Macro-categoria 4

Individuazione delle unità strutturali ai sensi delle Ordinanze

Tema 4.1

Interventi su edifici in aggregato o ricompresi all'interno di UMI

Quesito n. 423**Argomento:**

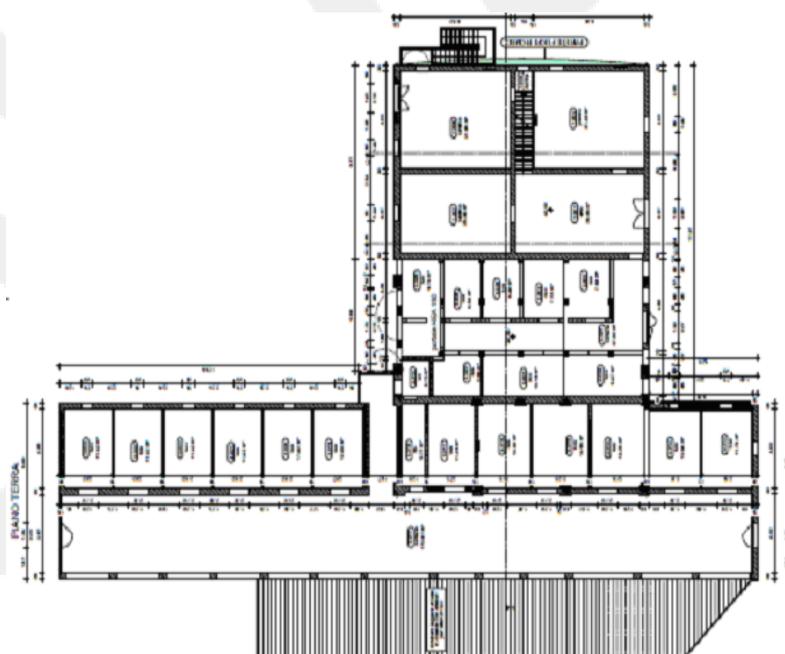
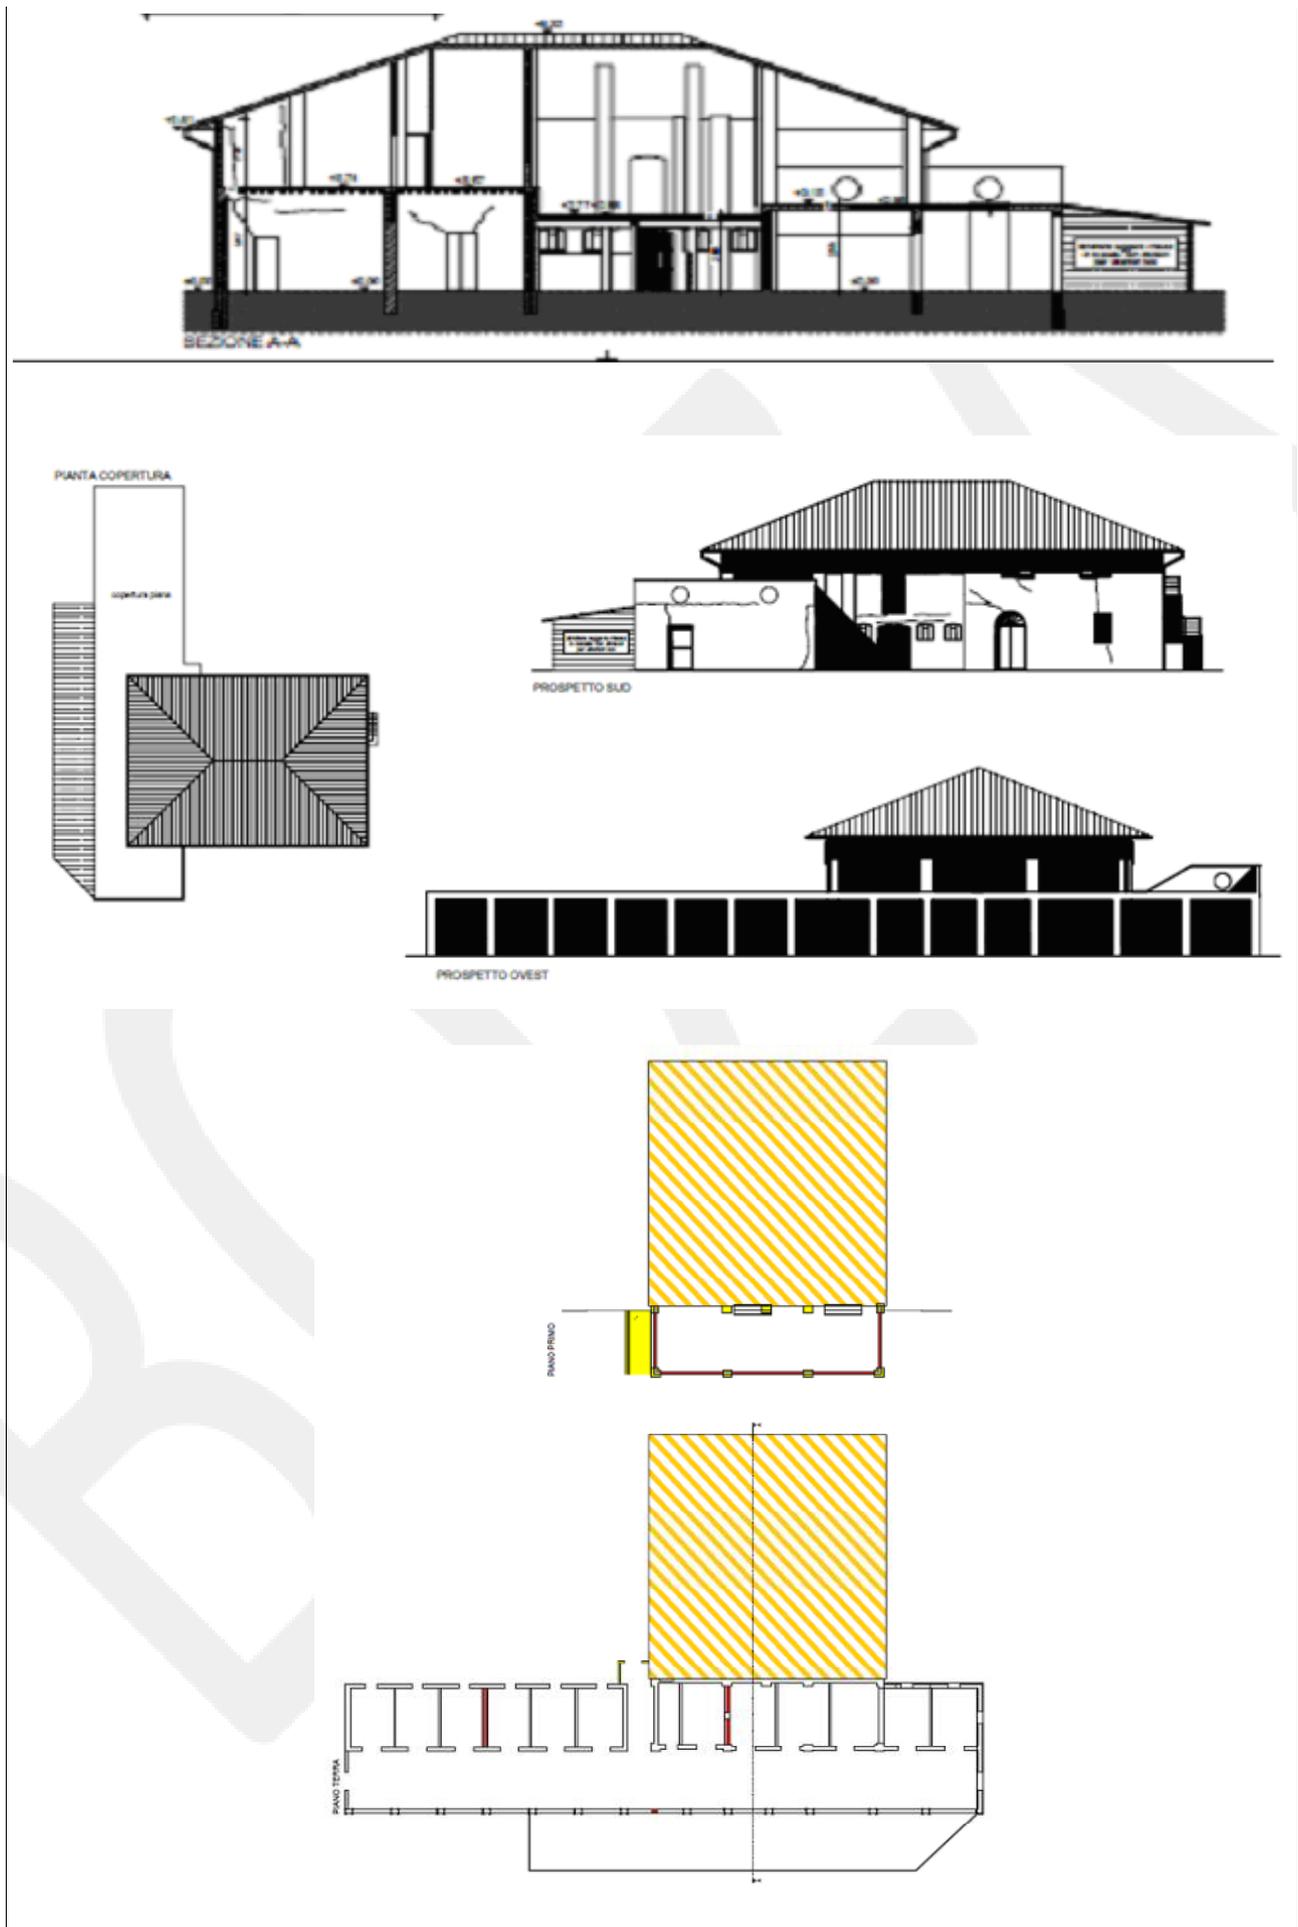
L'art. 3 comma 4 della succitata ordinanza impone inoltre che *"il contributo sull'intervento edilizio è destinato per almeno il 55% alla riparazione dei danni e al miglioramento sismico dell'edificio e per la restante quota alle opere di finitura strettamente connesse, agli impianti interni e all'efficientamento energetico. [...] Nel caso di adeguamento sismico la quota minima di contributo destinata alla riparazione dei danni e allo stesso adeguamento strutturale [...] si riduce al 45%, mentre nei casi di demolizione e ricostruzione la quota minima di contributo destinata alla realizzazione delle strutture si riduce al 30%."*

Si chiede dunque se per la porzione di fabbricato oggetto di demolizione e ricostruzione la quota di contributo destinata alla strutture dovrà essere pari al 55% o al 30%.

Prescindendo dalle considerazioni possibili sull'applicabilità teorica delle limitazioni richiamate ai rapporti fra la spesa per opere strutturali e finiture connesse, per il caso in esame appare abbastanza palese che i due corpi oggetto di diverso intervento (demolizione e ricostruzione per la parte a più piani e miglioramento o adeguamento sismico per la parte monopiano) costituiscono in effetti due unità strutturali distinte.

Nel caso in questione, risulta immediato il ricorrere di diverse, se non tutte, le condizioni richiamate per l'individuazione di più unità strutturali.

Quesito n. 427**Argomento:** Separazione di porzioni di aggregato**Data risposta:** 20/09/2015**Quesito**

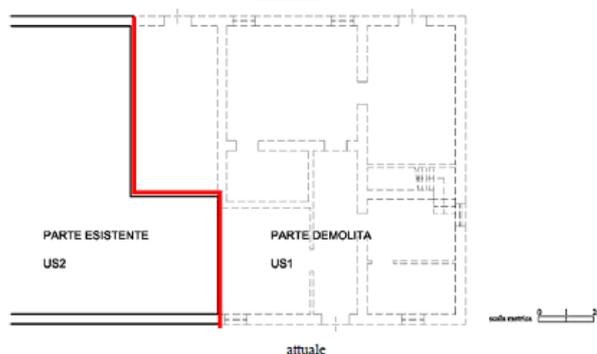
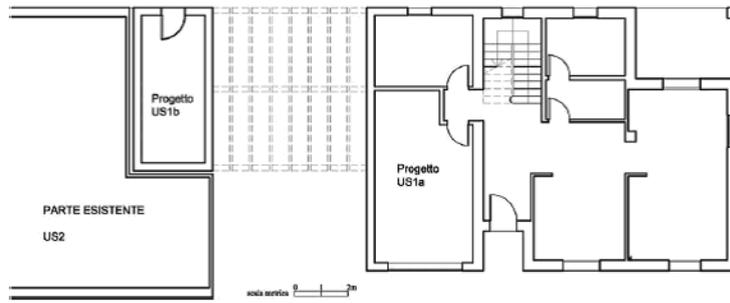
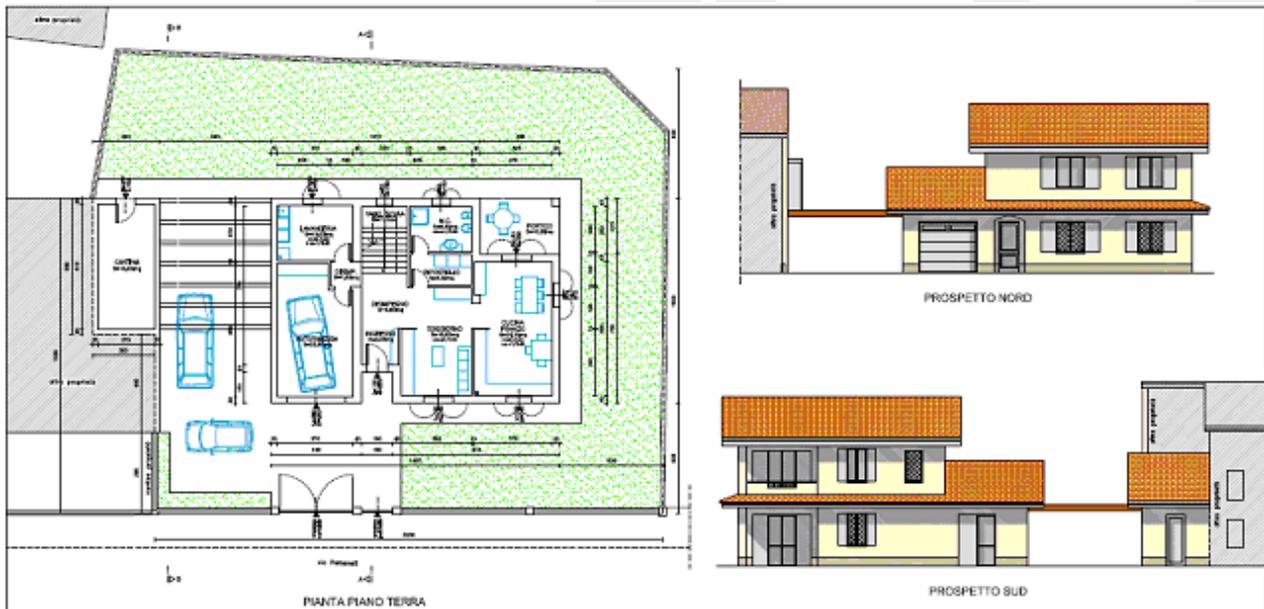
Originariamente si trattava di un'abitazione di testa (esito E) con pertinenza esterna (esito A).

In progetto viene demolita sia l'abitazione che la pertinenza (quest'ultima a carico della committenza), prevedendo di ricostruire l'abitazione come fabbricato staccato ed isolato, con una cantina separata anch'essa di nuova costruzione, collegati tra di loro in fondazione con due travi rovesce ed in copertura con soli 5 travi in legno, senza copertura o travetti.

Si richiede un parere in merito a quante unità strutturali occorre considerare nella ricostruzione.

Si chiede pertanto se tale intervento ricade al punto 8.6 delle linee guida e se entrambe le US possono usufruire del contributo.

Sebbene il concetto di unità strutturale sia utile, e nasca, per l'inquadramento di edifici esistenti, si evidenzia che il fatto che i due "corpi" descritti, di cui comunque il quesito non esplicita la tipologia strutturale, siano collegati in fondazione ed in copertura, non appare sufficiente a caratterizzarli come un'unica unità strutturale; occorrerebbe infatti verificare (ad esempio tramite un'analisi modale) che le due porzioni presentino un comportamento sotto sisma effettivamente

- nel caso in cui invece la pertinenza facesse parte della stessa unità strutturale US1 oggetto del quesito, si evidenzia che, a meno di imposizioni da parte degli strumenti urbanistici comunali, la configurazione planimetrica proposta, con la divisione di edificio principale e pertinenza su due diverse unità strutturali (per quanto collegate in fondazione) non appare giustificabile sulla base delle eccezioni previste dai §8.6 e 8.9 delle Linee Guida; in particolare, il §8.9 piuttosto favorirebbe l'*“accorpamento di pertinenze con gli edifici destinati ad abitazione o all'esercizio di attività produttiva”*.

Quesito n. 432

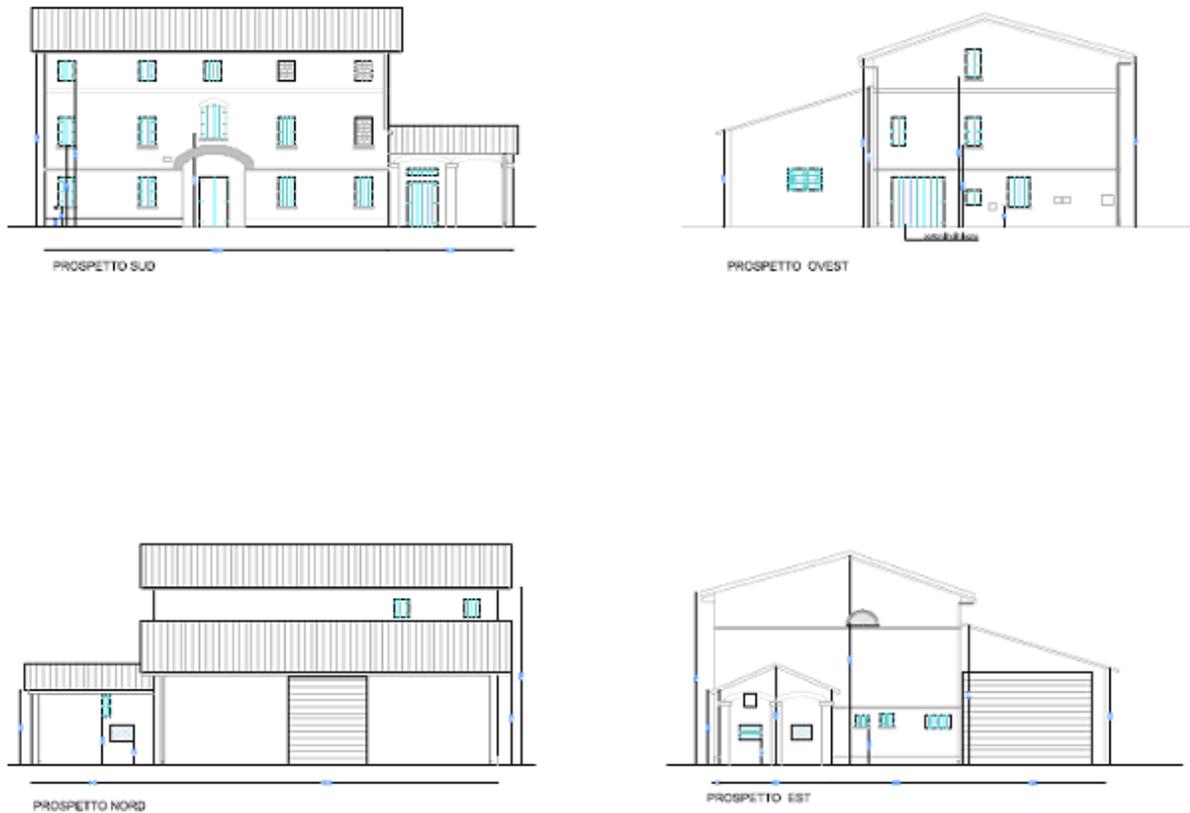
Il complesso in questione si compone di un edificio principale a più piani destinato ad abitazione e fienile (in muratura portante e solai in legno), di un magazzino più basso (in cemento armato con copertura in c.a.p.), e di un deposito di altezza circa pari (in muratura portante con copertura in legno).

Si è stimato un livello operativo E3, anche se si rileva che l'abitazione è notevolmente danneggiata, mentre il magazzino ed il deposito annessi presentano un quadro fessurativo minore.

E' possibile procedere con un'unica istanza che comprenda le tre porzioni o è necessario che siano presentate tre istanze con tre livelli operativi?

Quesito n. 433

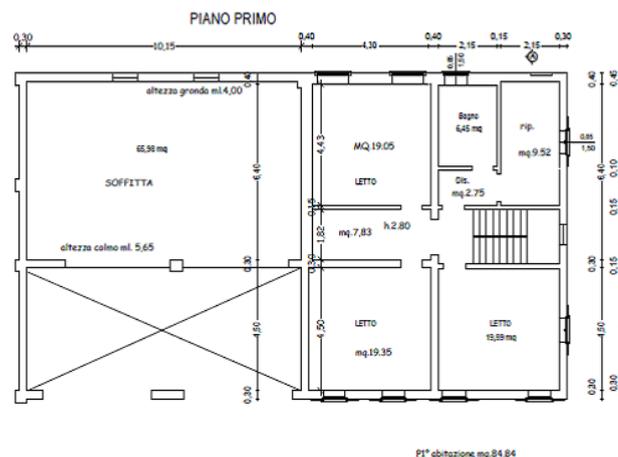
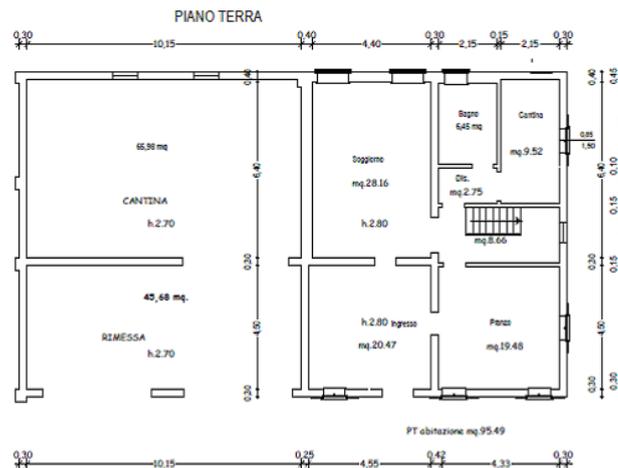
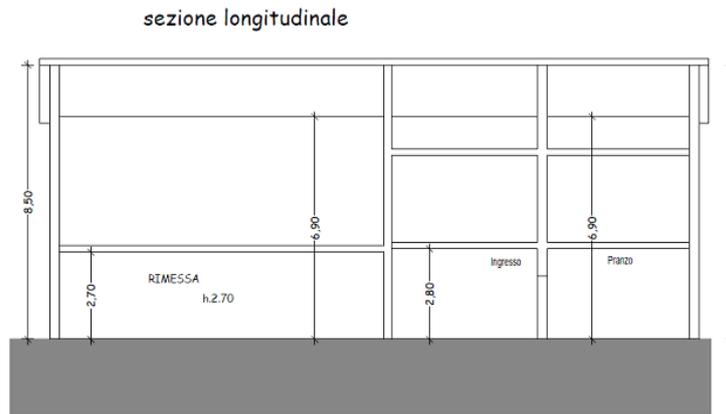
Dovendo determinare la superficie ammissibile a contributo, si ha il dubbio se sia possibile o meno considerare l'intera superficie dei locali di pertinenza, in quanto tali locali sono ricompresi nel fabbricato, ma non sono direttamente comunicanti. Allego a tal fine le planimetrie dell'edificio. Altro dubbio è sulla definizione di unità strutturali, i locali di pertinenza hanno infatti le pareti che sono il proseguimento delle pareti dell'abitazione, sul muro che separa tali locali appoggiano sia il primo solaio della pertinenza come dell'abitazione, idem per la copertura, unica differenza, l'abitazione è dotata di un piano di sottotetto mentre il piano primo dei locali di pertinenza risulta coperto direttamente dal tetto.

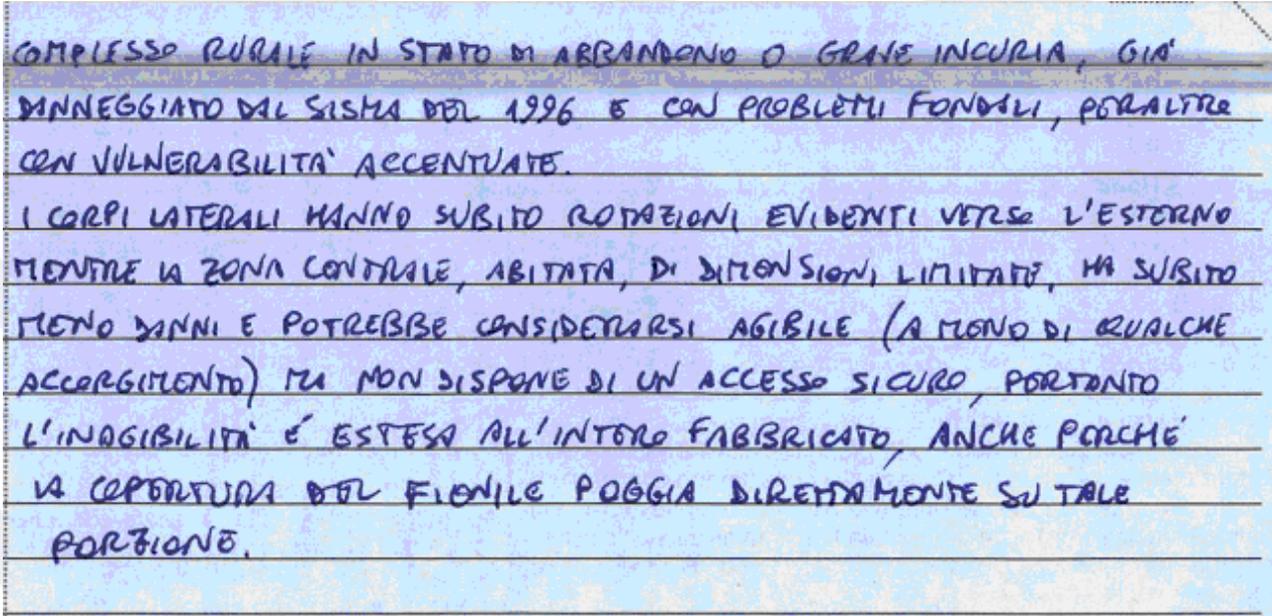
Tema 4.2 Aggregati rurali	
Quesito n. 434	
Argomento:	Modellazione di due U.S. in aggregato
Data risposta:	08/07/2014
<u>Quesito</u>	
<p>Si richiede una delucidazione in merito al calcolo della vulnerabilità sismica di un fabbricato rurale composto da abitazione ed adiacente fienile.</p> <p>Le due u.i. hanno in comune un muro di spina che sorregge la copertura di entrambe, ma nella porzione adibita ad abitazione vi sono dei solai intermedi mentre nella porzione adibita a fienile c'è luce libera da terra fino alla copertura.</p> <p>Premetto che quest'ultimo ha la struttura portante verticale composta da pilastri in muratura su tre lati, mentre sul quarto, come anticipato vi è il muro di spina che lo divide dall'abitazione.</p> <p>E' corretto considerare le due unità immobiliari come unica unità strutturale?</p> <p>In fase di valutazione della vulnerabilità, supponendo che ciò non fosse corretto, posso modellare comunque la struttura nel suo complesso anzichè considerare le due u.i. come se fossero a se stanti (quindi senza considerare il contributo della porzione adiacente)?</p> <p>Nell'ipotesi che si debbano considerare separatamente, il muro a due teste che le divide, va considerato per metà spessore nella modellazione di una unità e per la restante metà in fase di modellazione dell'altra?</p>

<u>Risposta</u>	
<p>La sintetica descrizione fornita, per quanto possibile, sembra riferirsi ad una situazione di due unità strutturali, per la cui definizione si rimanda comunque al §8.7.1 delle NTC 2008 ed al §C8A.3 della Circolare n. 617/2009 del CSLLPP.</p> <p>Le Linee Guida alle Ordinanze per la riparazione e ricostruzione di edifici residenziali privati forniscono ulteriori utili riferimenti, richiamando le istruzioni tecniche allegate all'Ordinanza 51/2012 e s.m.i., per cui <i>“all'interno degli aggregati strutturali si individuano gli edifici o unità strutturali, omogenee da cielo a terra e, in genere, distinguibili dalle altre adiacenti per almeno una delle seguenti caratteristiche che possono individuare un comportamento dinamico distinto:</i></p> <ul style="list-style-type: none"> - <i>tipologia costruttiva,</i> - <i>differenza di altezza,</i> - <i>irregolarità planimetrica con parti non collegate efficacemente,</i> - <i>età di costruzione,</i> - <i>sfalsamento dei piani,</i> - <i>talvolta, ristrutturazioni da cielo a terra.”</i> <p>Per quanto riguarda la tecnica di modellazione da applicare, la scelta di quella ritenuta più appropriata è demandata al professionista incaricato, fermo restando che questi dovrà essere in grado di individuare un valore di capacità dell'unità strutturale, in termini di accelerazione al suolo massima sostenibile, distinto per entrambe le unità.</p> <p>Si rimanda, ancora una volta, ai pertinenti punti delle NTC2008 e della Circolare, che sottolineano i limiti delle analisi di tipo convenzionale, e richiamano l'attenzione sulla necessità di tenere conto delle interazioni strutturali fra edifici adiacenti, in termini di <i>“carichi (sia verticali che orizzontali, in presenza di sisma) provenienti da solai o da pareti di US adiacenti, spinte di archi e volte</i></p>

Oltre a quanto espresso sopra, si raccomanda, soprattutto in fase di valutazione della sicurezza ante operam, di valutare con attenzione i meccanismi locali, che potrebbero risultare più significativi di quelli globali, almeno allo stato di fatto, consentendo con buona probabilità di distinguere ragionevolmente i livelli di sicurezza delle due US.

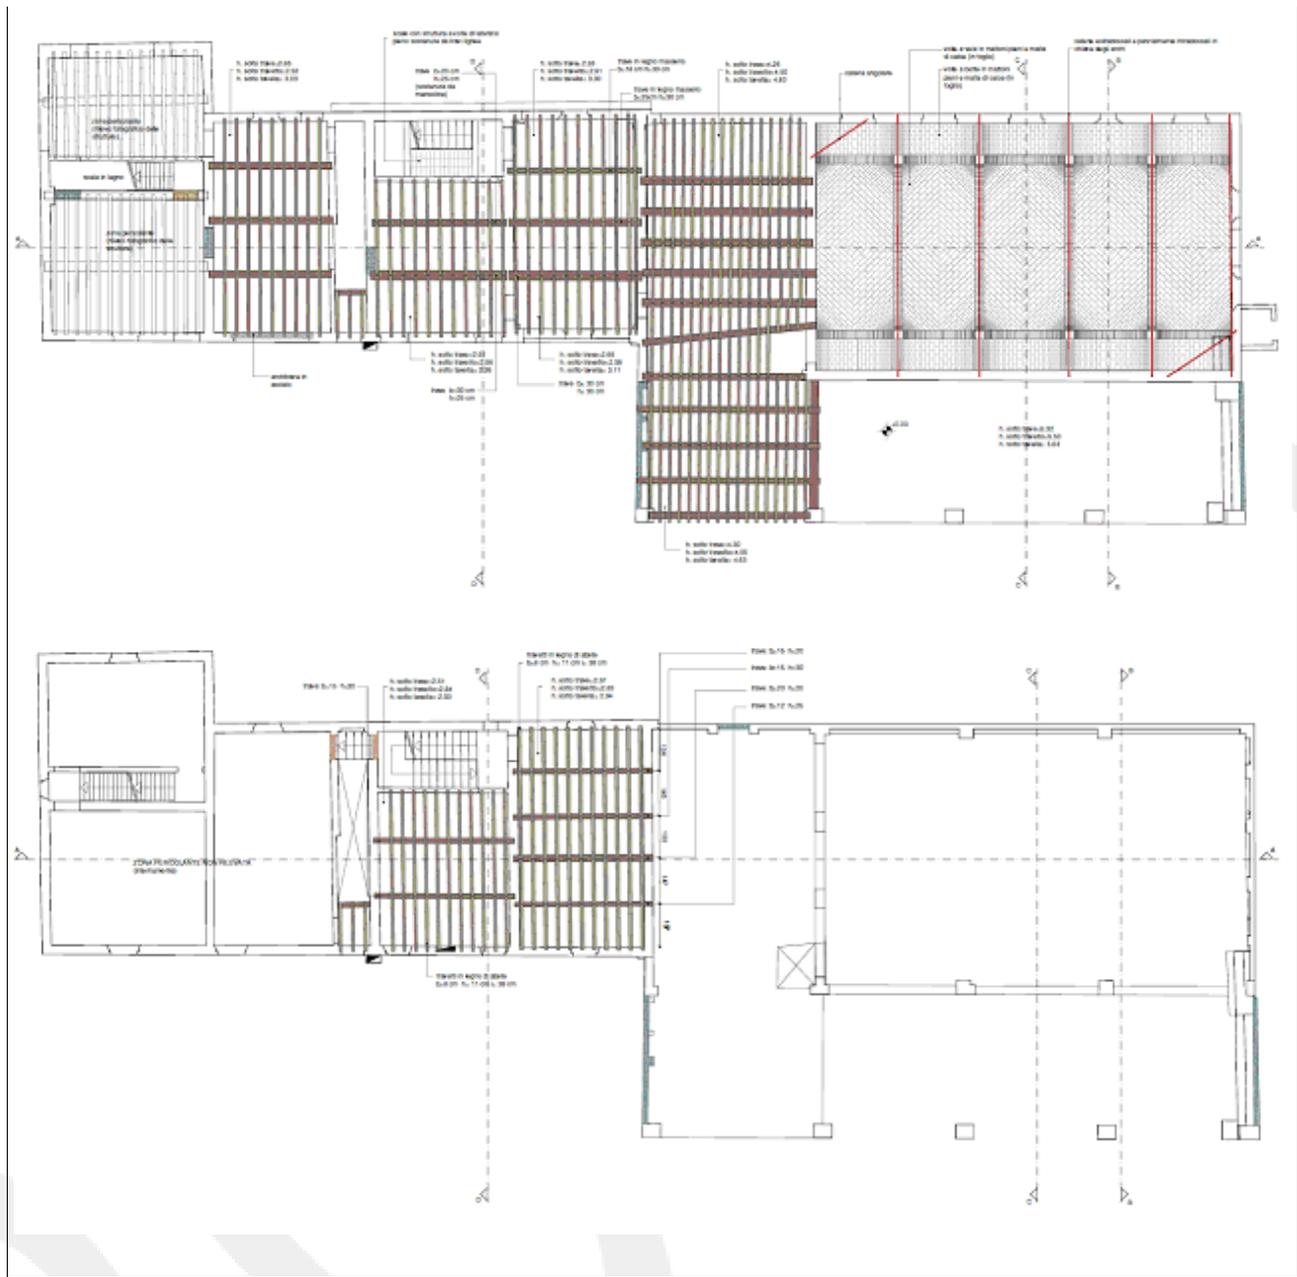
Tema 4.2	
Aggregati rurali	
Quesito n. 435	
Argomento:	Individuazione di più U.S. in un aggregato rurale
Data risposta:	26/10/2015
Quesito	
<p>Vorrei sottoporre alla vostra attenzione un caso di intervento antisismico con richiesta di finanziamento Regionale; l'edificio è in muratura di tipo rurale (ex casa colonica) attualmente di civile abitazione avente depositi annessi in precedenza adibiti a stalla e fienile (zona a rustico) in questione, danneggiato dagli eventi sismici 2012.</p> <p>L'edificio era abitato durante gli eventi sismici di maggio 2012 e poi reso totalmente inagibile con ordinanza Sindacale successiva alla scheda AeDES; infatti, il danneggiamento si è verificato su tutta la struttura coinvolgendo sia l'abitazione sia la zona a rustico in modo uniforme.</p> <p>Nell'intervento di recupero si propone di trattare il complesso come unica unità strutturale con livello operativo E3.</p> <p>E' possibile considerare il contributo sull'intera unità immobiliare? La zona a rustico rientra al 100% nella determinazione del contributo? Può essere calcolato un unico livello operativo per l'intero complesso?</p>

In merito all’ammissibilità dell’intervento, vista la documentazione fotografica allegata e visionata la scheda AeDES relativa all’immobile, si rimanda innanzitutto all’art. 17 delle “Linee Guida relative all’applicazione delle ordinanze commissariali nn. 29, 51 e 86 del 2012 e smi” per la valutazione degli eventuali edifici che non hanno diritto al contributo in quanto collabenti precedentemente agli eventi sismici.

Nel caso in questione, dagli sfalsamenti degli orizzontamenti, le irregolarità planimetriche e soprattutto il livello di danneggiamento differente, si può legittimamente ipotizzare una discontinuità fra i 2 o 3 corpi principali che costituiscono il complesso.
